Communauté de communes du Rhône Aux Gorges de l'Ardèche

Modification n°1 du Plan Local d'Urbanisme intercommunal valant programme de l'Habitat PLUi-H

Livre 3 – Pièce modifiée du PLU

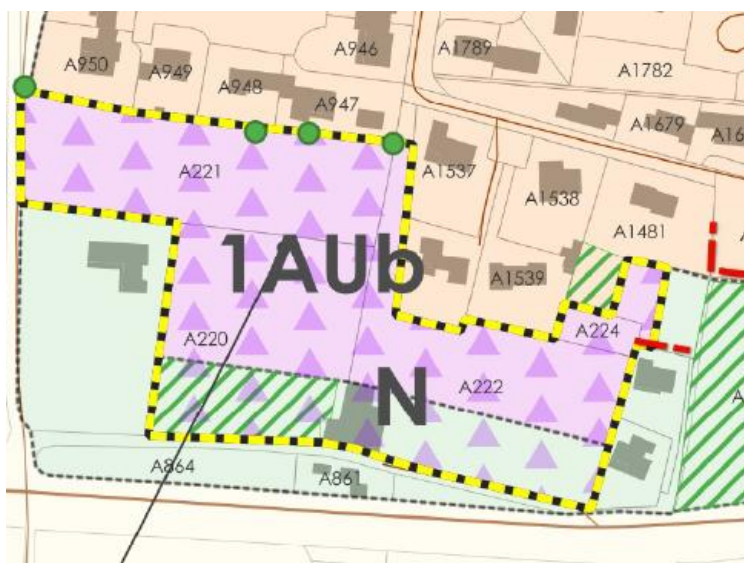
Cette section sera remplacée par cette condition nouvelle :

Les permis d'aménager pourront être autorisés sous réserve du respect des dispositions réglementaires applicables. Les permis de construire portant sur les lots issus de ces opérations ne pourront être délivrés qu'après la mise en service effective de la nouvelle station d'épuration (STEP), garantissant la capacité de prise en charge des effluents générés par les nouveaux raccordements.
